不 具 合 箇 所 説 明 図

不具合発生部品

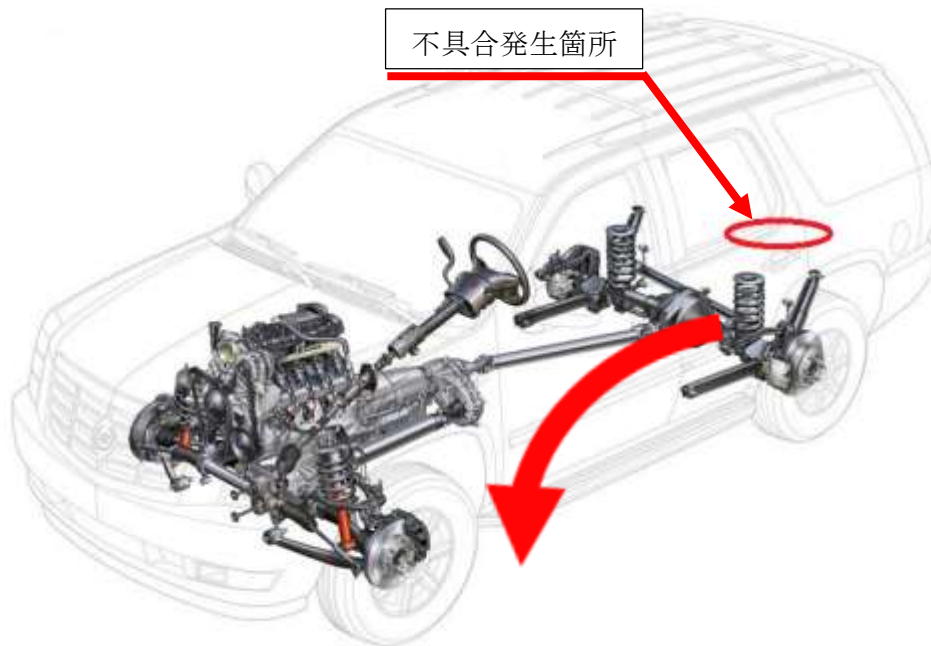
<不具合の状況>

燃料の流量を制御する燃料コントロールモジュールにおいて、コネクターピンや電子基板の製造が不適切なため、異物が付着しているものがある。そのため、異物によるショートで当該コントロールモジュールに異常が発生し、最悪の場合、燃料の流量を制御できなくなり、走行中にエンジンが停止するおそれがある。

<改善内容>

全車両、当該コントロールモジュールを良品に交換してプログラミングを行う。

<識別方法>

左ボディストラクチャー部分に黄色ペイントを塗布する。
